社團法人臺南市建築師公會

第一屆第九次法規研究委員會會議紀錄

時間：106年7月13日（星期四）下午14：00

提案附件a

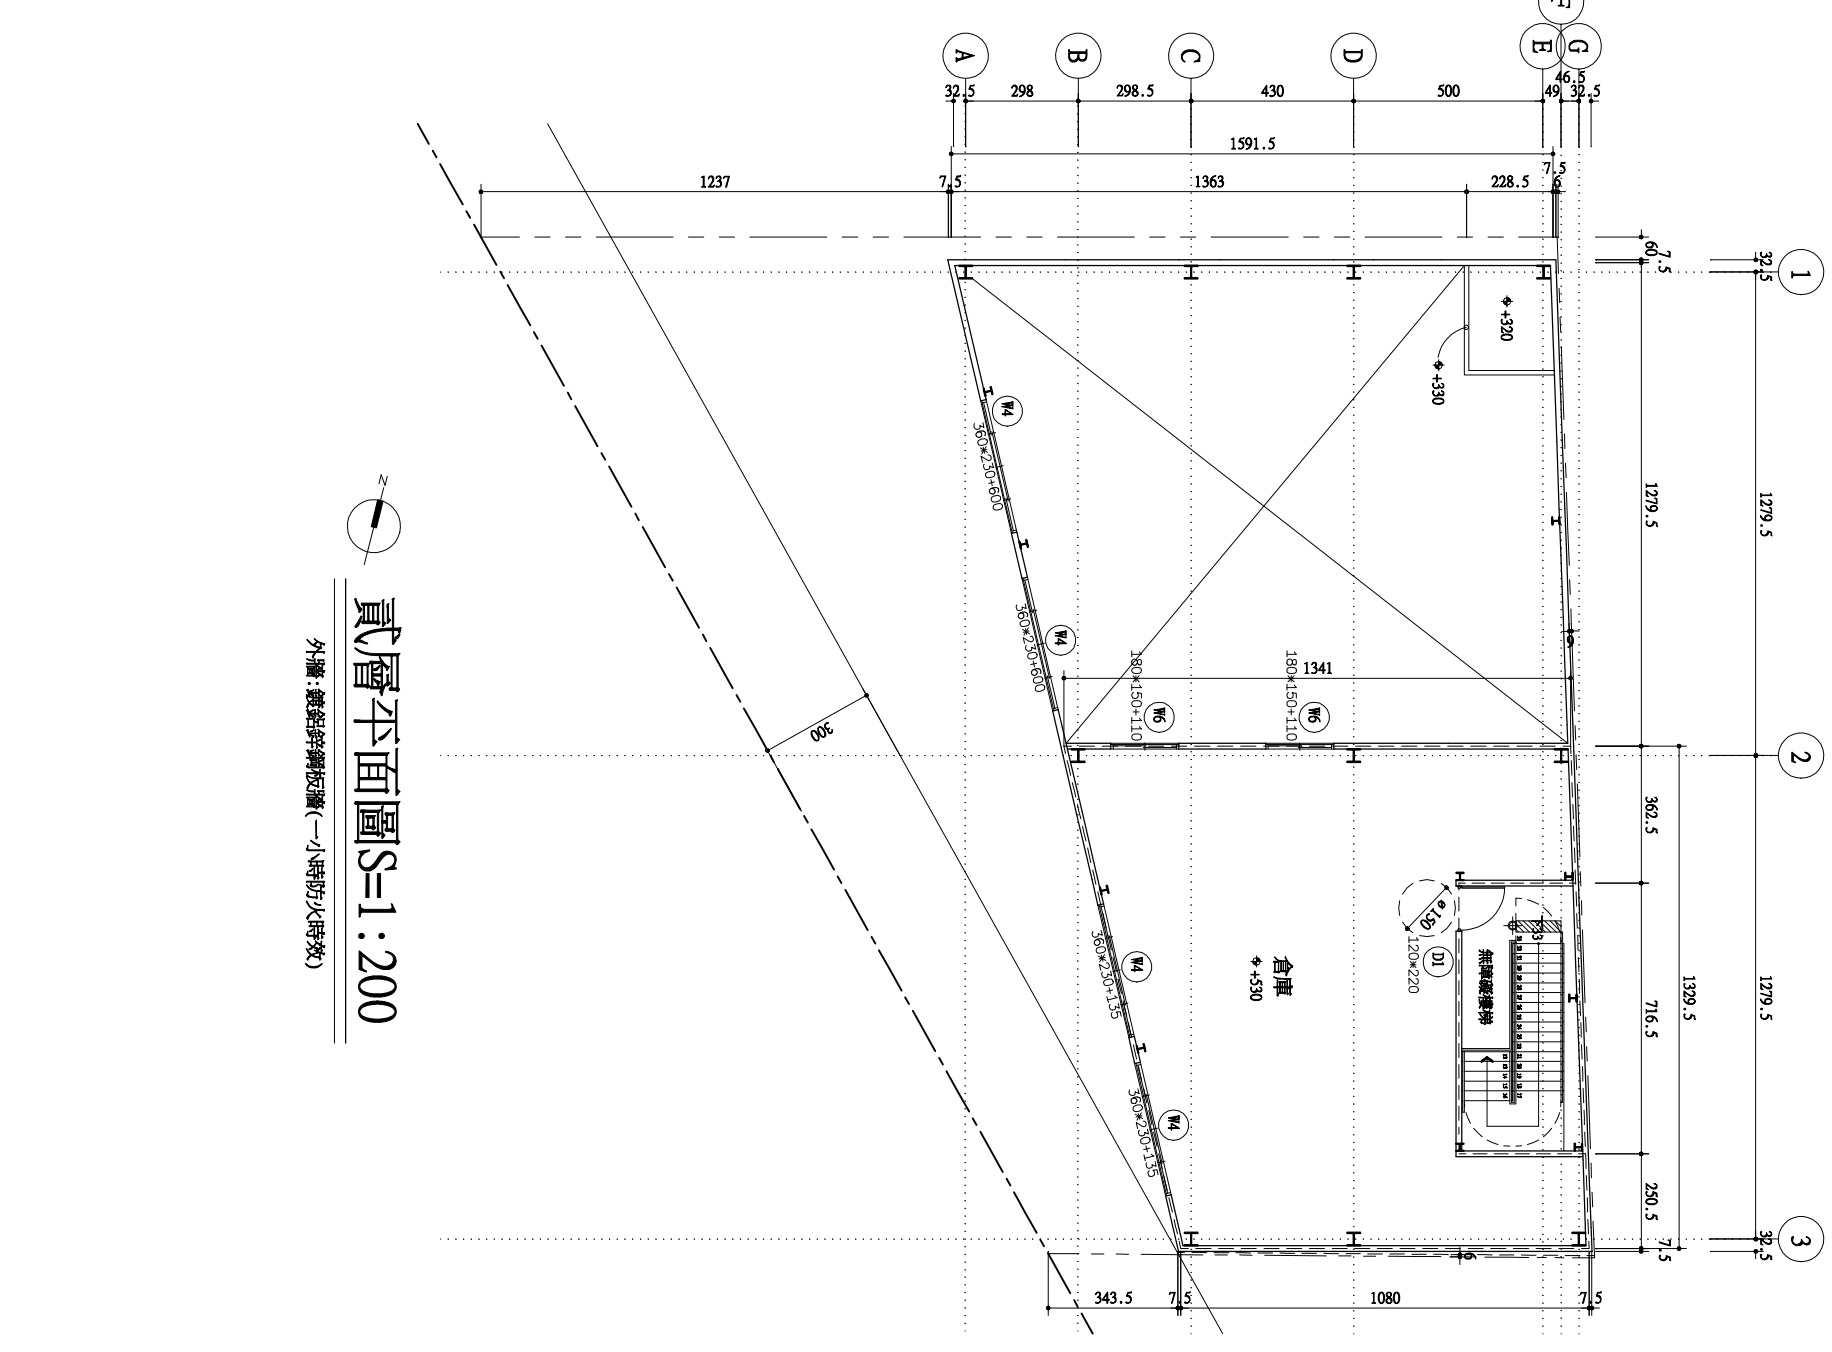
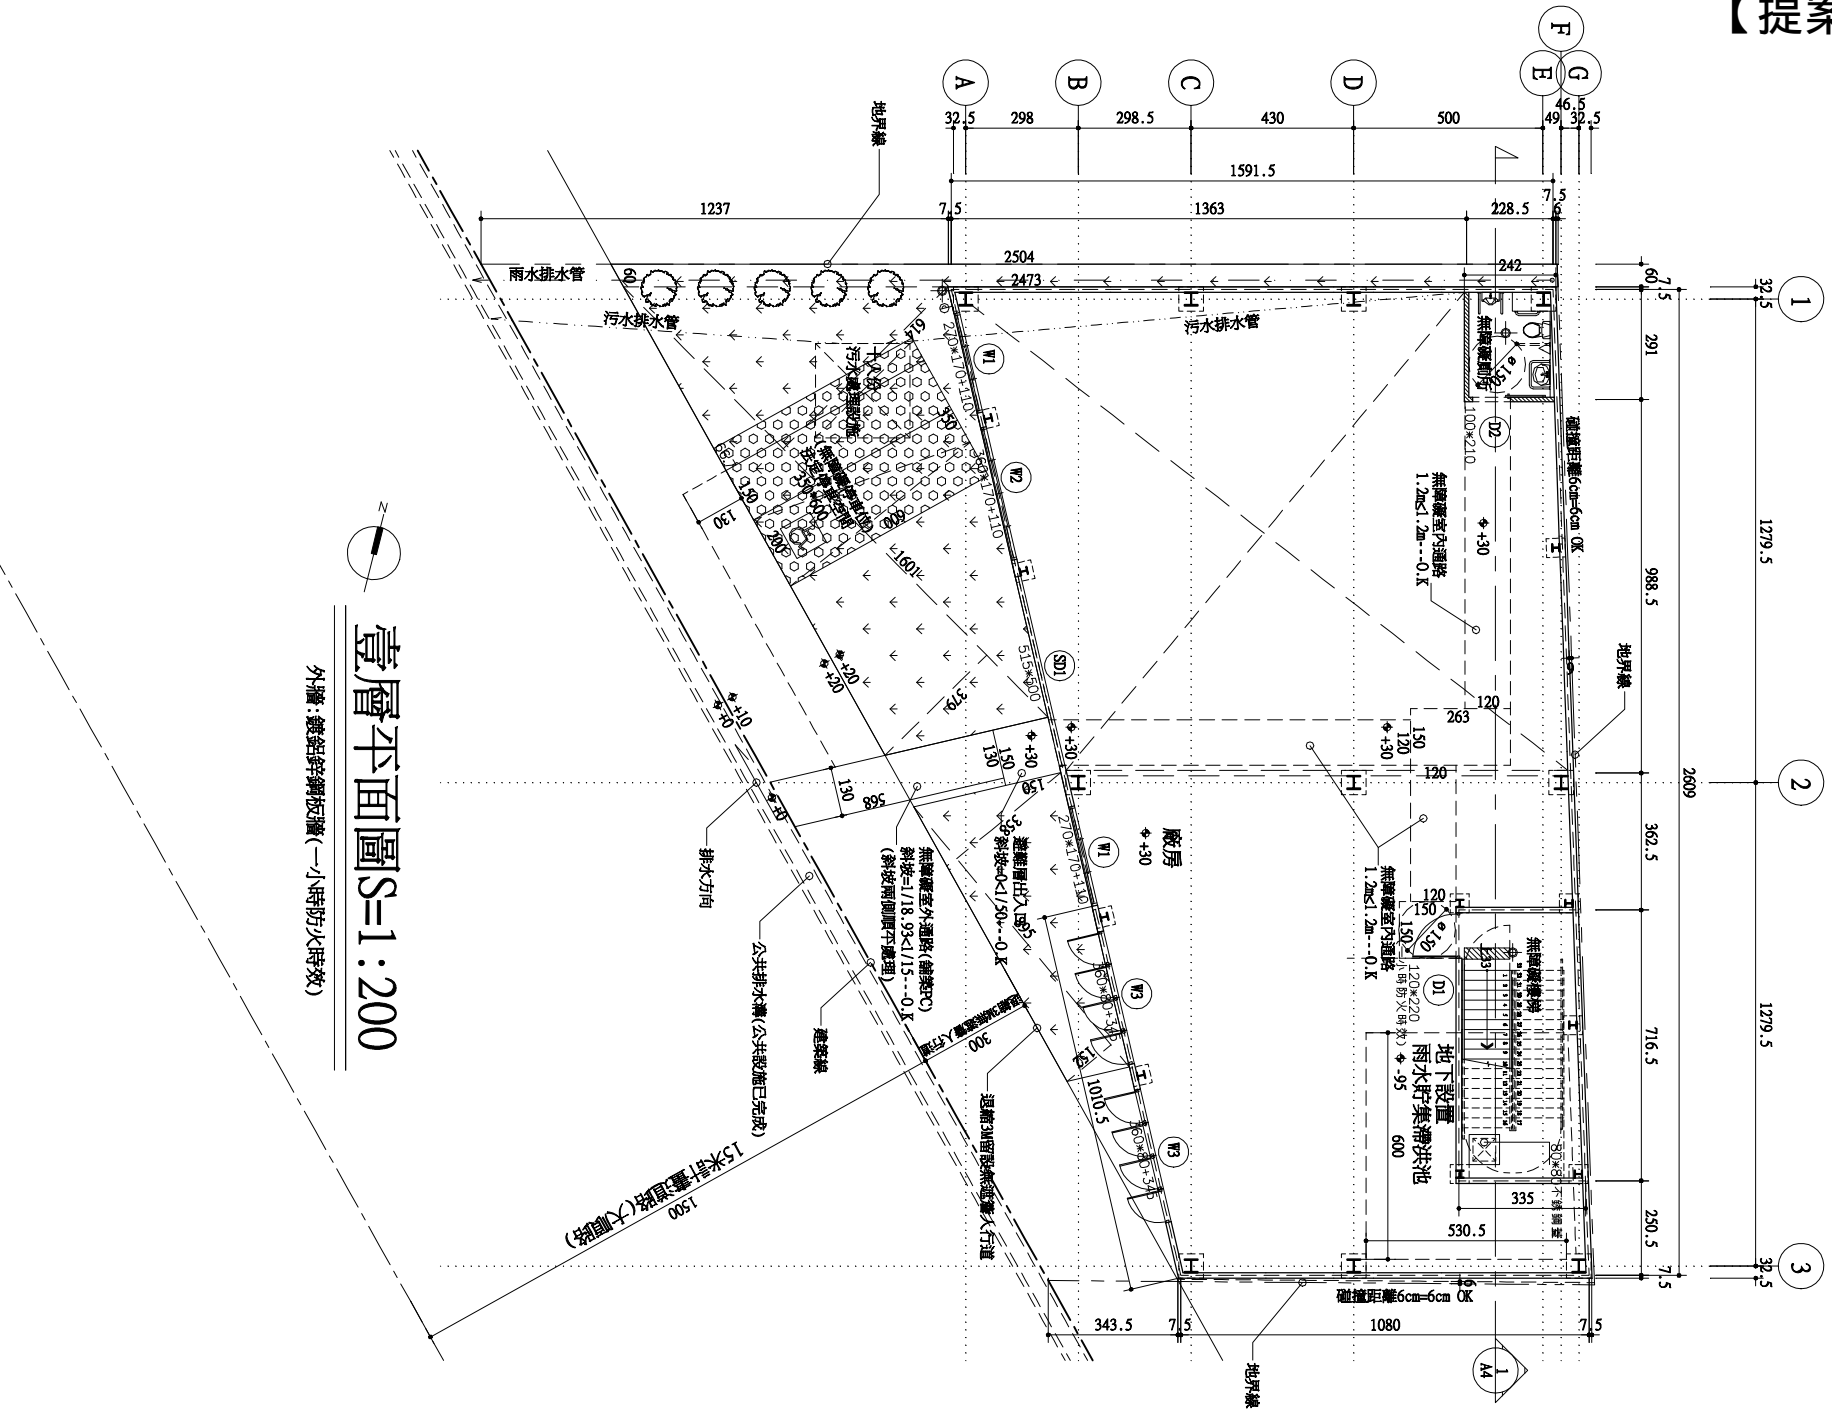
提案十二：合勝企業座落於台南市關廟區五甲段 1614-5 地號共 1 筆地號(已領有 105 南工造字第 02069 號建造執照)，原第貳層用途為廠房擬變更第貳層用途為倉庫，因使用用途特殊，依「建築技術規則建築設計施工編第十章無障礙建築物第 167 條」規定，是否得免設置無障礙設施，詳如說明，提請討論。(提案人：許銘哲建築師)

一、依據「建築技術規則 建築設計施工編第十章無障礙建築物第 167 條」規定辦理，本事務所代辦之本案，起造人合勝企業座落於台南市關廟區五甲段 1614-5 地號共 1 筆地號廠房新建工程，因變更第二層用途為倉庫[原料(金屬製品)存放]，原料等物品搬運皆使用小型吊掛

機，無障礙昇降設備可免用，使用無障礙樓梯既可，故本案屬於使用用途特殊之工作場所，因此建請准予免設置無障礙設施(昇降設備)。

決 議：一、本案採個案決議。

二、提下一次臺南市政府建造執照及雜項執照簽證項目抽查復核小組會議討論。

貳樓平面圖
A1: S=1/100
A3: S=1/200

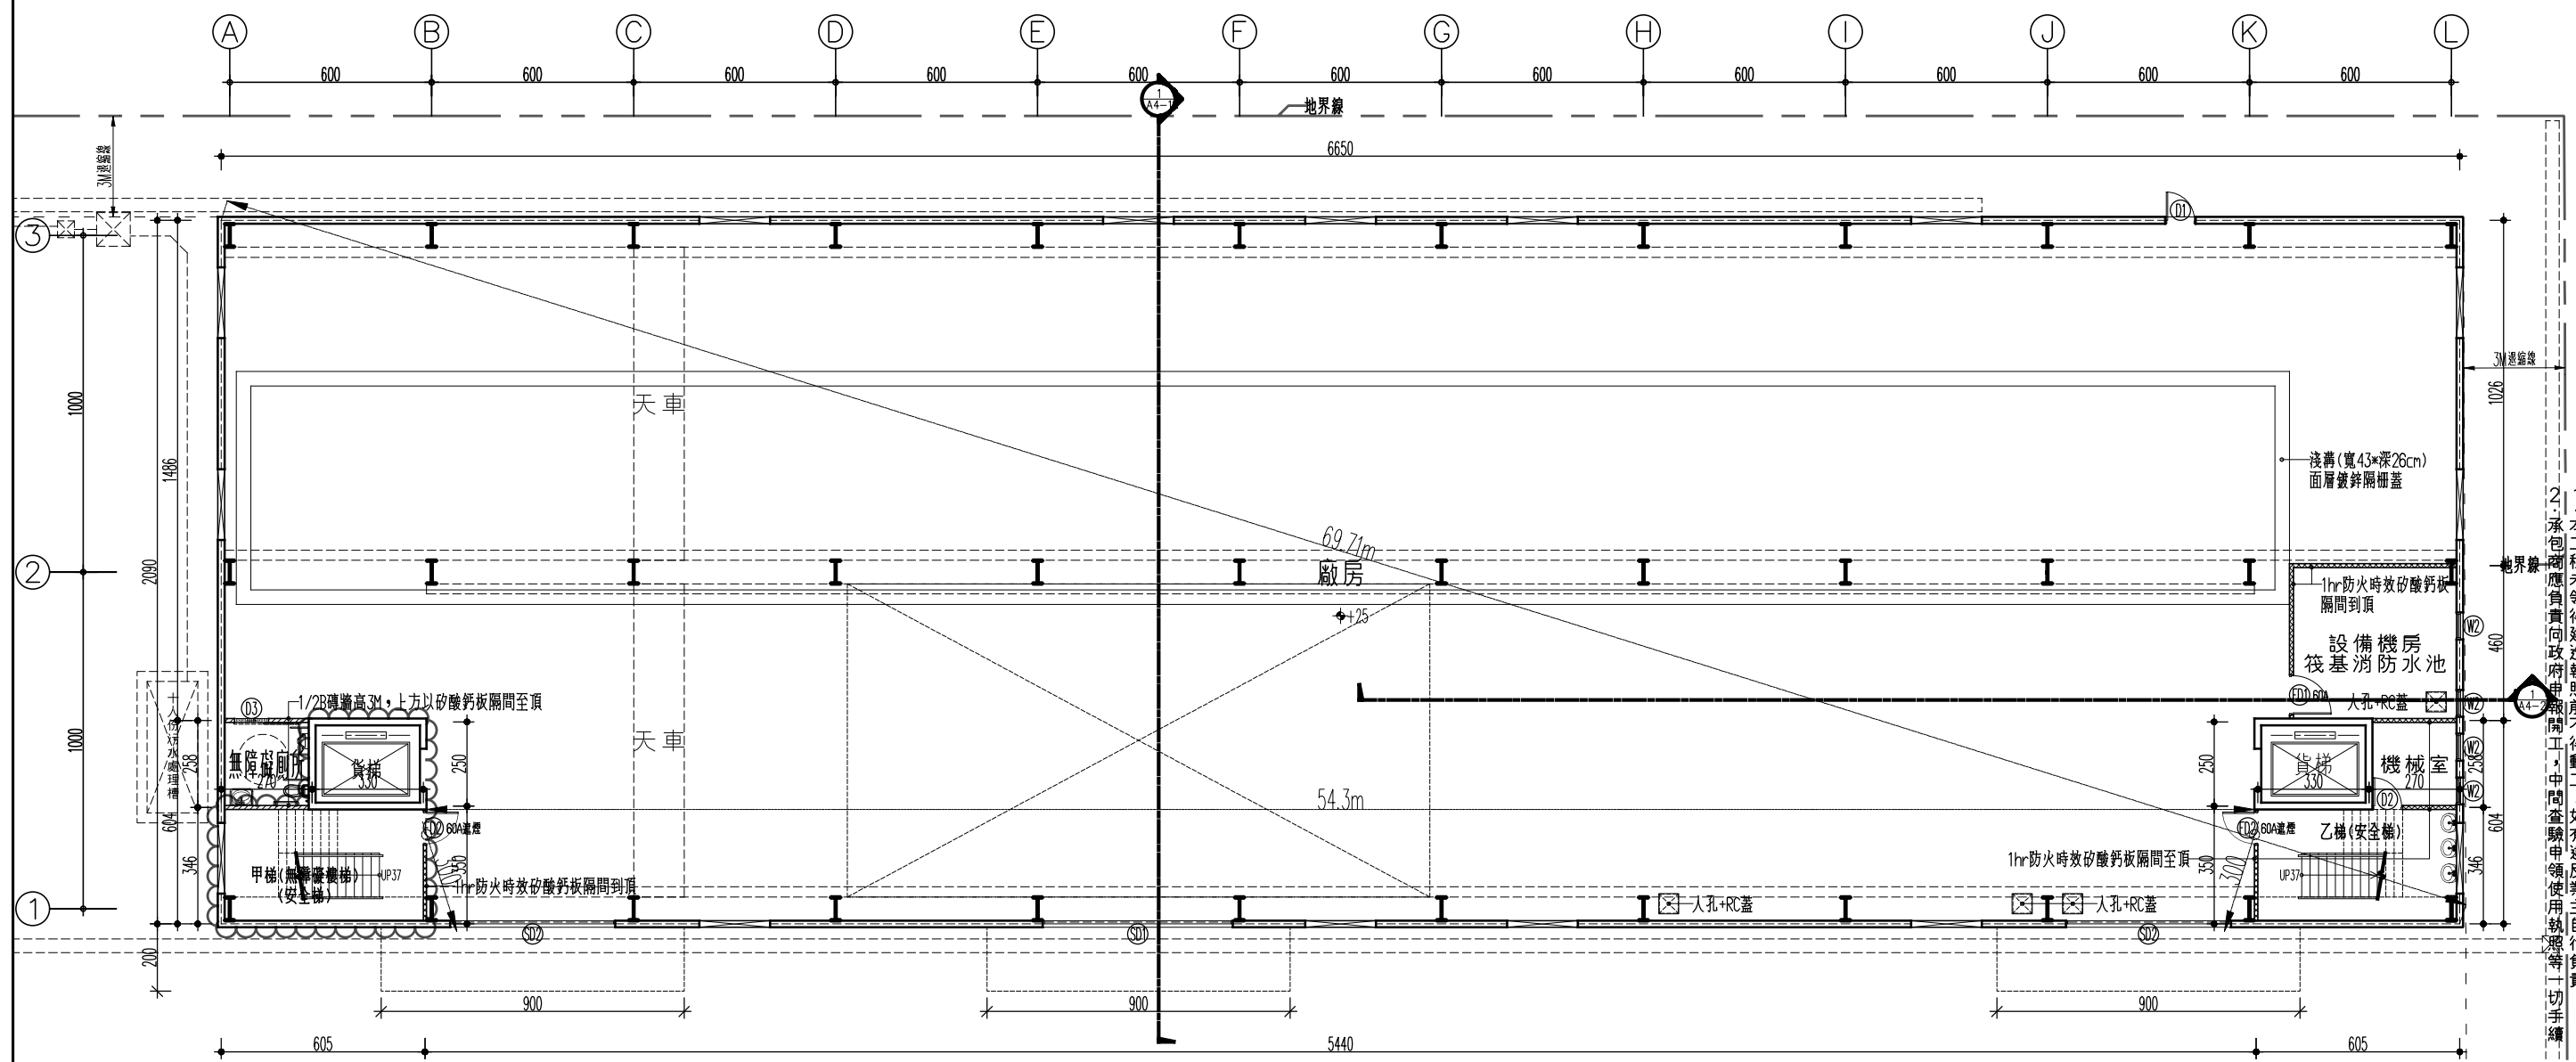
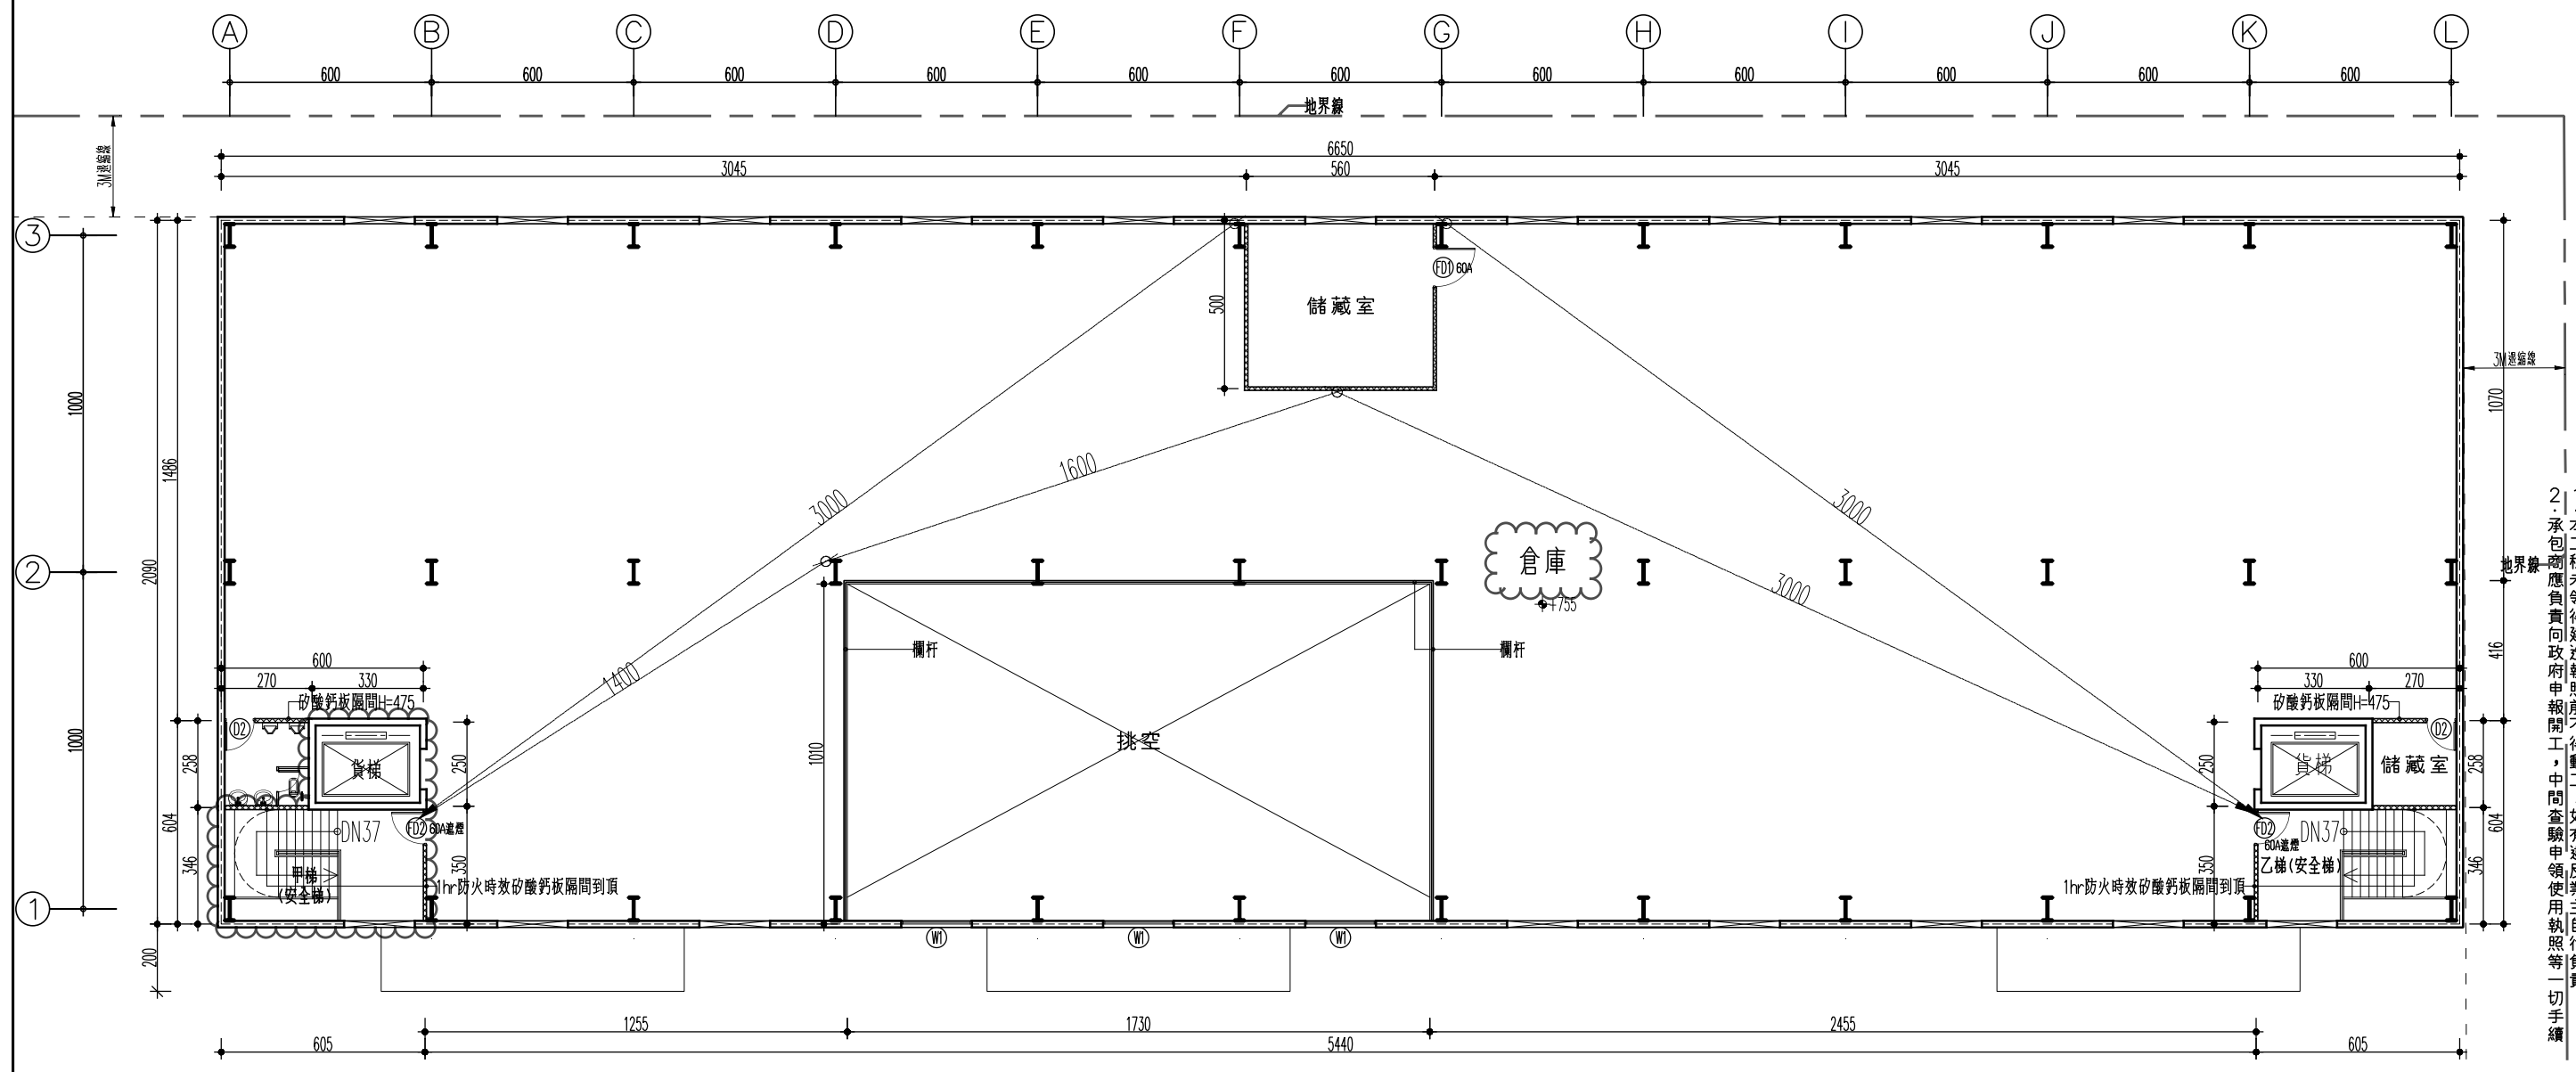
提案十三：有關久揚模具有限公司於安南區安吉段 811-18 地號，已領有(106)南工造字第 01014 號建造執照在案。第二層因使用用途特殊，依建築技術規則建築設計施工篇第 167 條第 3 項規定，是否得免設置無障礙升降設備及無障礙樓梯等?詳如說明，提請討論。(提案人：羅燦博建築師)

一、本次申請建築物第二層係供原料、半成品、成品存放之倉庫使用，須採推高機或拖板車進行搬運作業，因物品堆放較高，操作不慎易生危險，身心障礙者無法勝任，因此無法雇用身心障礙者擔任作業人員。故本案第二層屬使用用途特殊之工作場所，建請准以免設置無障礙升降設備及無障礙樓梯等，其餘建築物無障礙設施仍依法設置。

一、本案採個案決議。

二、提下一次臺南市政府建造執照及雜項執照簽證項目抽查復核小組會議討論。
